改善箇所説明図

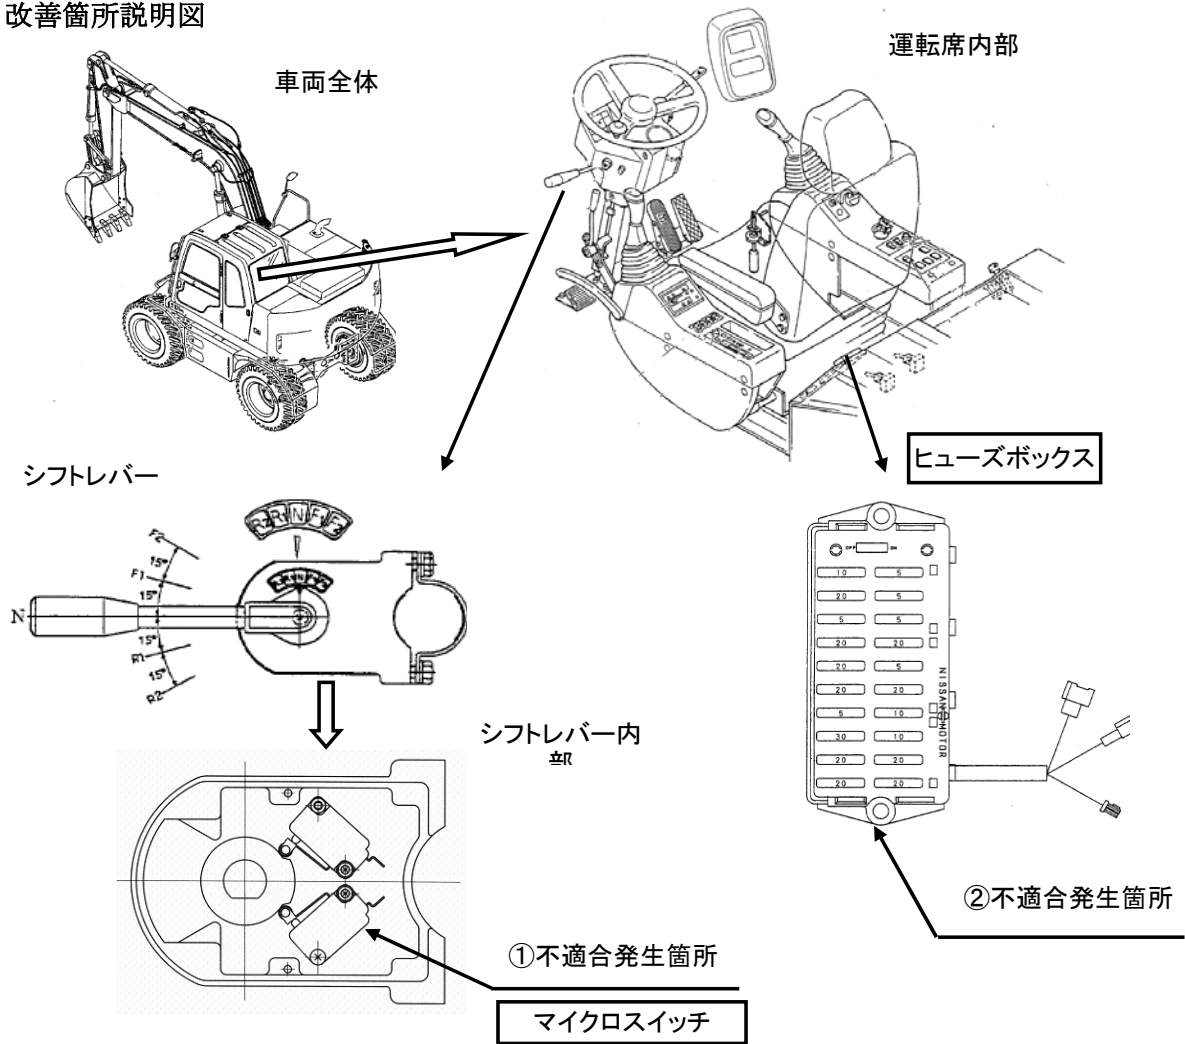
- ①変速装置において、シフトレバー内部の後進用マイクロスイッチ接点容量が不適切なため、当該レバーを後進位置に操作した際に瞬時に発生する過電流により、一時的に接点が溶着するものがある。そのため、シフトレバーを前進位置に切替えても、変速機の変速位置がすぐに切り替らないことがあり、最悪の場合、ブレーキペダルを外し、前進しようとした場合に後進するおそれがある。
- ②予備電源回路の設計が不適切なため、予備電源回路に過電流が発生した際、当該回路用ヒューズが切れるべきところ、主電源を開閉する出力用のヒューズが切れることがある。そのため、エンジンを制御するコントロールユニットへの電源が供給されなくなり、原動機が停止するおそれがある。

- ①全車両、後進用マイクロスイッチ回路に、リレーを追加する。
- ②全車両、ヒューズボックスを対策品と交換する。

枠で囲んだ部品は追加又は交換する部位を示します。

識別: 対策したシフトレバー、ヒューズボックスには内側に白ペイントでマーキングする。
